Bygningsanmeldelse

angaaende væningshus, vilhus

paa Gaards-No. 29 B

Bygherre aarsgaardner A. M. Petersen

Hovedbygningen

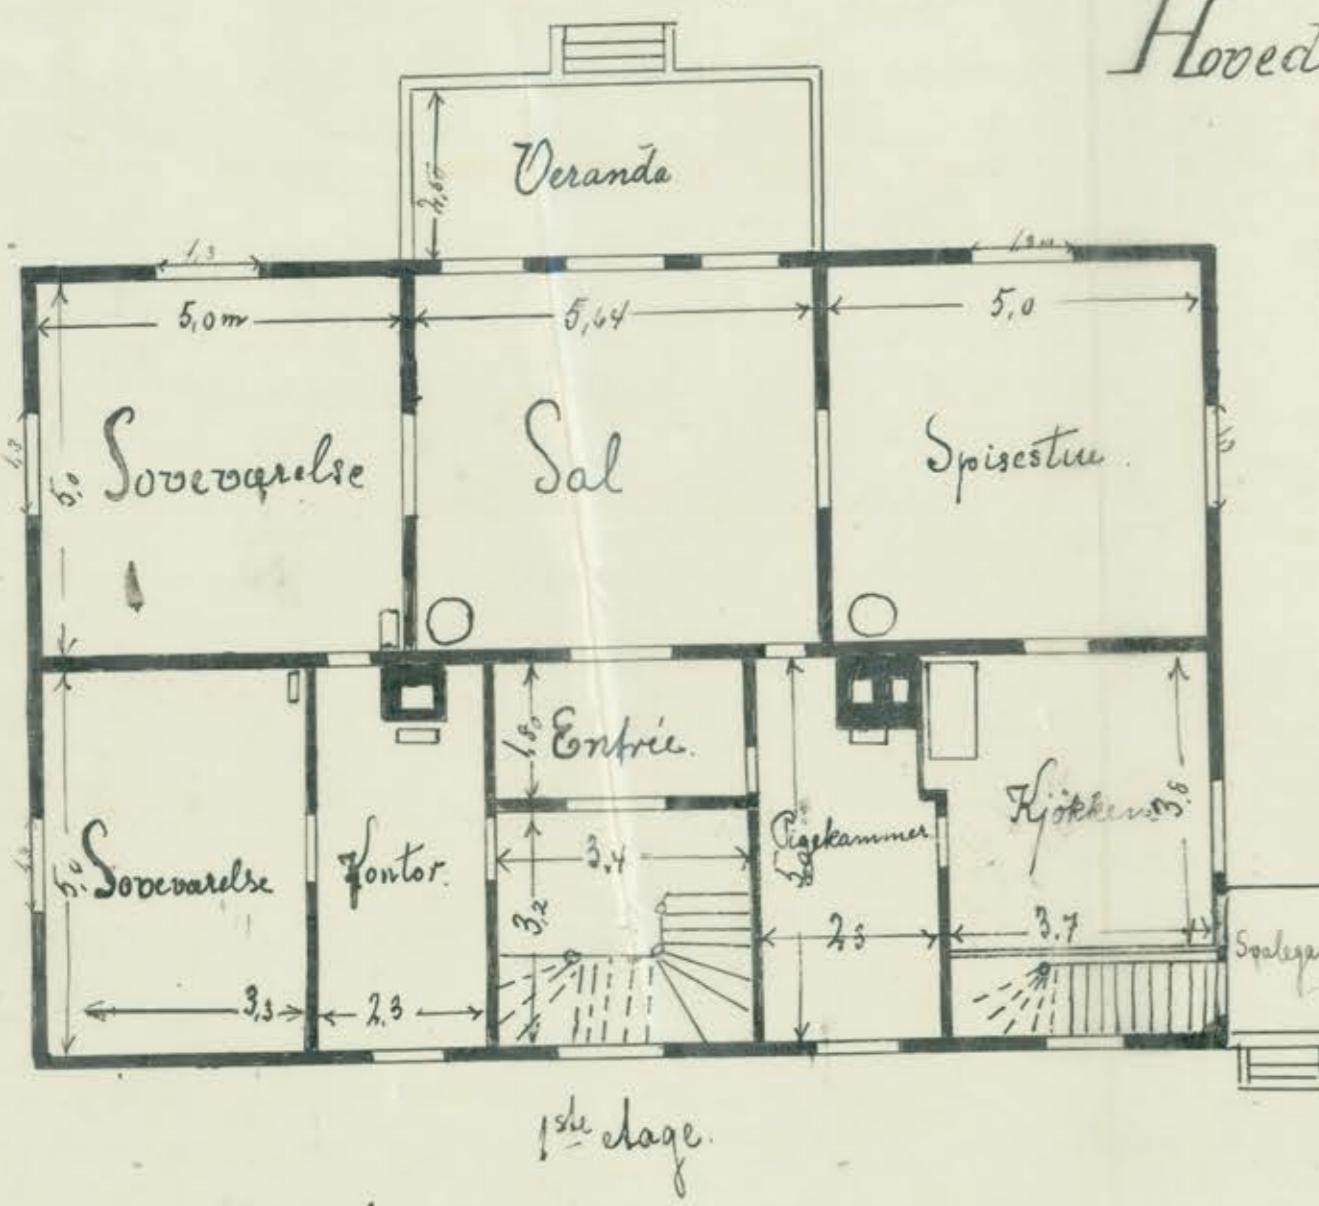
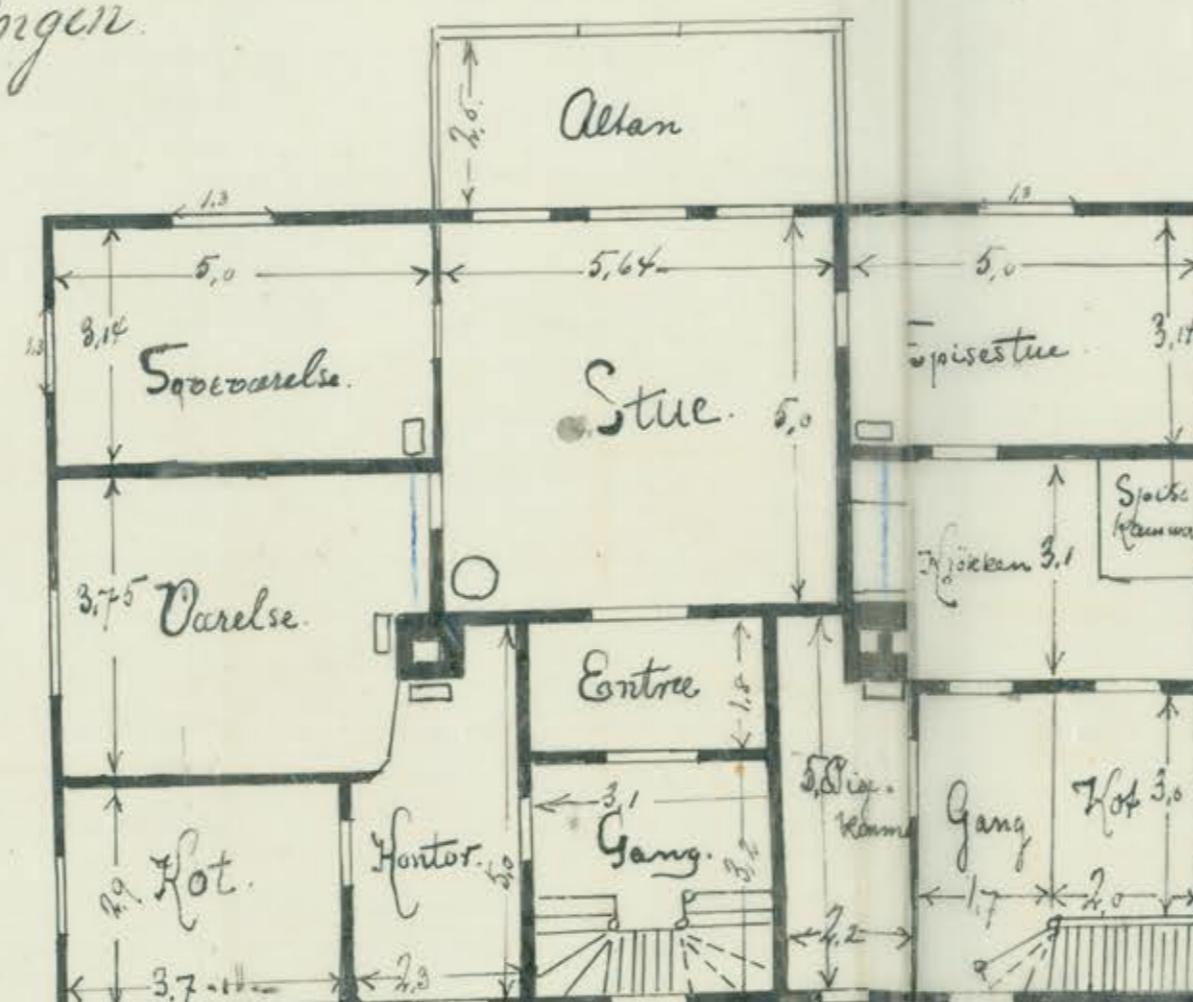
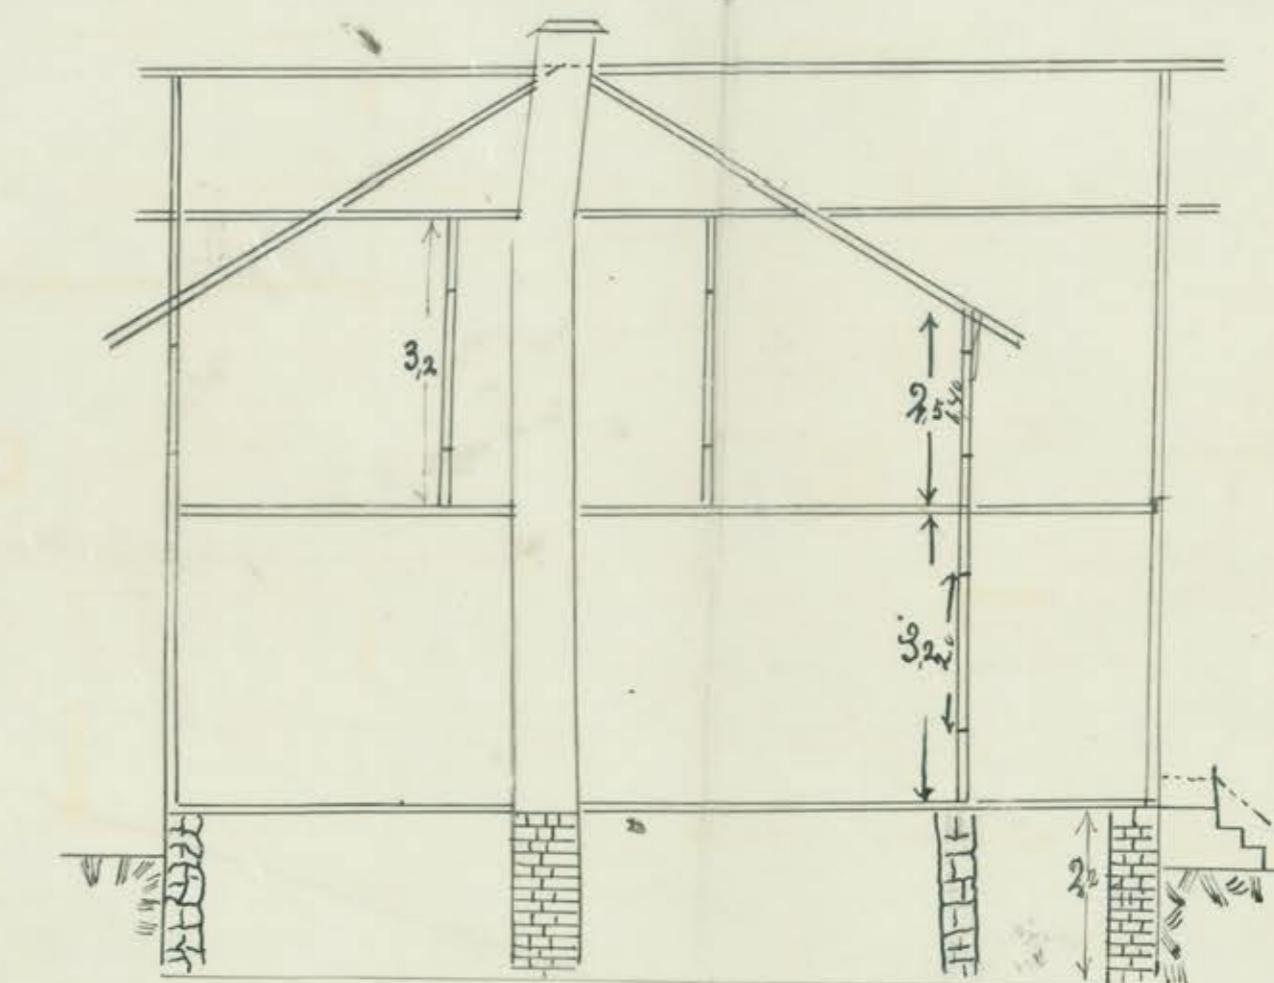
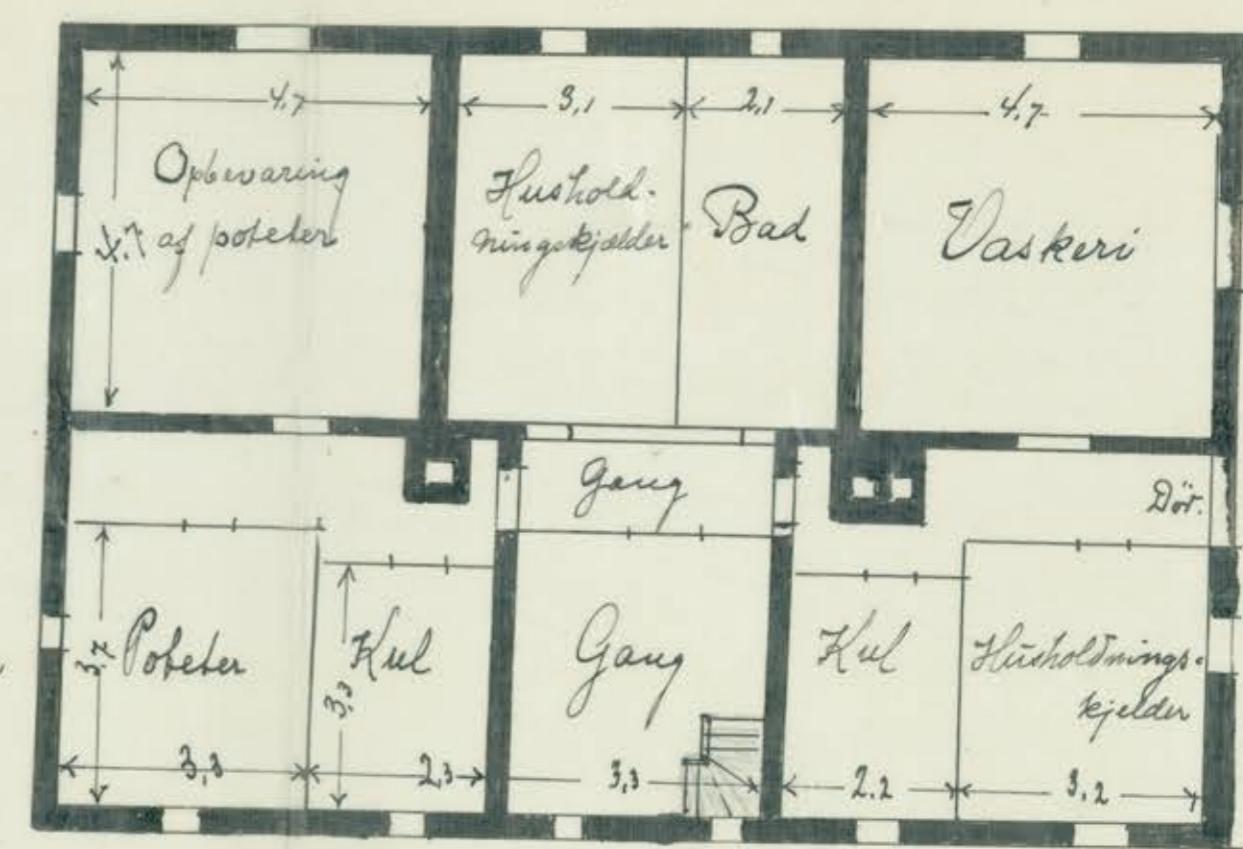
Hovedbygningen er ikke udstyret til vogn bemanding.

Bengstibygningen:

Den samlede vinduesflade er her $2 \times 1,20 \text{ m}^2$ ($0,80 \times 1,50 \text{ m}$)
eller $2,40 \text{ m}^2$, mens gavlfladen er $25,00 \text{ m}^2$. Dette ville blive
og den effektive vinduesflade er sandsynlig for 6 dm, men måske
væl $2,50 \text{ m}^2$ ($\frac{1}{10}$ af gavlfladen kladret)

Privatet: måske er et forstørrelse af $2,50 \text{ m}$. og da må vore
ventilation best fra selve offkullet og det rum, hvori bænkene
står; vindue $\frac{1}{20}$ af gavlfladen er et øjne. Beholdnings-
køkkenet er også et lidt mindre kontrollrum.

Stalden: er stor nok til 2 hester, men ikke til 3; -
Luftbiflues aulnis gate; bjælket er ikke hulagt; dørne er
 $0,10 \text{ m}^2$ pr. dør; - gulvet lags i mindst 15 cm, hvorfra ud
af en givende terrain; det skal være vendt ud af den konstruktion
genover med 20 cm tykt atomoschikt (er det forståeligt givin-
gsten hvem?); vindue floden $\frac{1}{20}$ af gavlfloden.

Det over nævnte stalden liggende rum til hest, hvilket
står i direkte forbindelse med stalden; - er der direkte for-
bindelser (hvilket ikke kan ses af tegningen) mellem døren
eller forbindelsen mellem næste etage bænkens lønner; taget
gives und for at undgå at få taget, at spærre uddannet.
miser har gjort det, hvis ej dyr ikke kan forværre eller
hinder baderet.
